SERVICE INFO – INA 0083

Rešitev za odpravljanje hrupa v predelu vzporednega pogona pri vozilih Ford Transit

Model: Ford Transit
 Leto izdelave: 2000 - 2007
 Motor: 2.0 D
 Št. dela: 535 0223 10

Slika 1: Zamenjava toge jermenice s prostotečno jermenico alternatorja

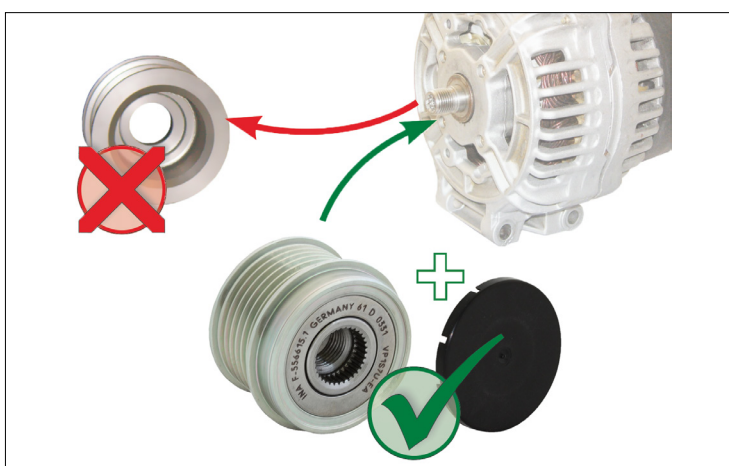
Pri vozilih z vgrajeno togo jermenico alternatorja lahko zaradi izrazitega, dinamičnega gibanja rebrastega klinastega jermena nastaja glasen hrup. Kot tehnično rešitev za ta vozila ponuja proizvajalec nadomestnih delov Schaeffler Automotive Aftermarket prostotečno jermenico alternatorja. To zmanjšuje dinamično obremenitev vzporednega pogona in tako preprečuje hrup.

Slika 2: Pri nameščanju prostotečne jermenice alternatorja na alternator proizvajalca Bosch morate uporabiti priložen distančnik debeline 1,4 mm!

Proizvajalec nadomestnih delov Schaeffler Automotive Aftermarket priporoča, da se v zadevna vozila naknadno vgradi prostotečna jermenica alternatorja 535 0223 10.
